## Отчет с технического надзора частного каркасного дома

**Архитектурный проект:** индивидуальный, прямоугольная форма дома, проект дома в стиле барнхауз

### Мансардные окна

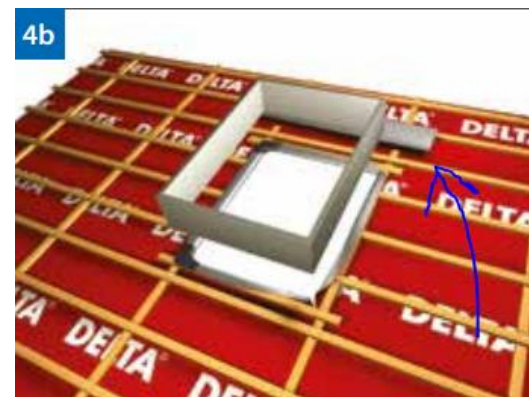
Во время визита производился монтаж кровельных окон. Мастер, который устанавливал окна не произвел своими вопросами доверия профессионального монтажника, но мое мнение может быть не объективным.

Нижний и верхний откос мансардных окон согласно инструкции должны иметь строго вертикальное и строго горизонтальное расположение для обеспечения необходимой вентиляции.

Над кровельными окнами во время визита отсутствовал «капельник» из гидроизоляционной мембраны предотвращающий попадание влаги через верхнюю горизонтальную часть кровельного окна.

Установить необходимый капельник следуя инструкции по монтажу кровельных окон и гидроизоляционных мембран.

Рекомендуется для монтажа нанять стороннюю организацию имеющую опыт монтажа кровельных окон.

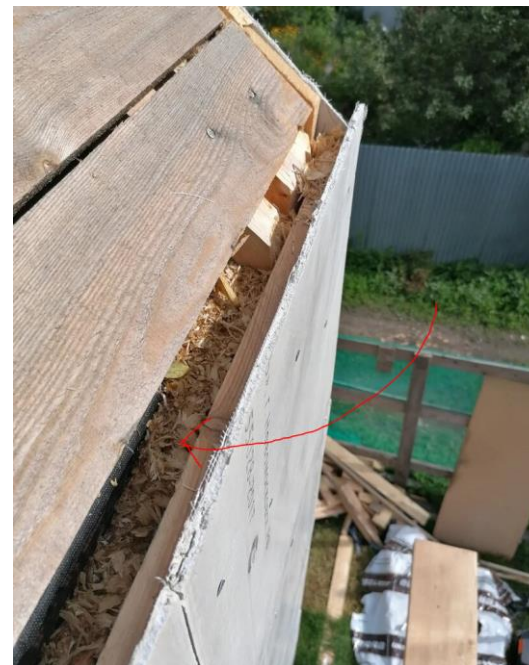
**Аквапанель согласно инструкции производителя не может никаким образом являться несущей поверхностью (обрешеткой) для монтажа фальцевой кровли.**

Демонтировать плиты Аквапанель с крыши, смонтировать сплошную обрешетку согласно инструкции по монтажу фальцевой кровли необходимой толщины с необходимым шагом.

Также настоятельно рекомендуется проверить правильность выбора системы обрешетки и крепления на стенах.

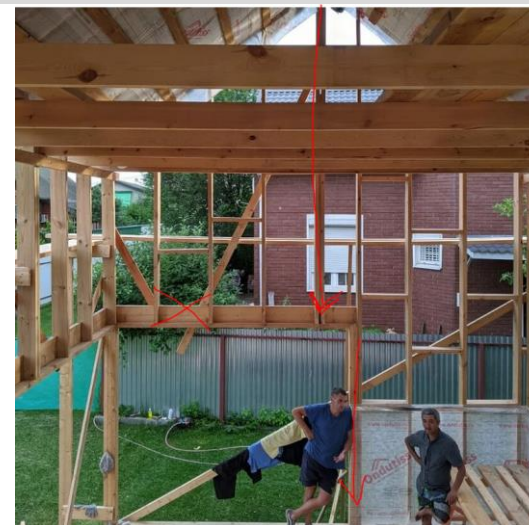
Не смотря на проектную документацию сечение балки рекомендую проверить статическим расчетом, т.к. из опыта понимаю, что оно не достаточное для такого пролета.

Заменить детали каркаса на подходящие согласно статическому расчету и проектной документации.

Рекомендуется убедиться в сечении балки – обвязки дома статическим расчетом.
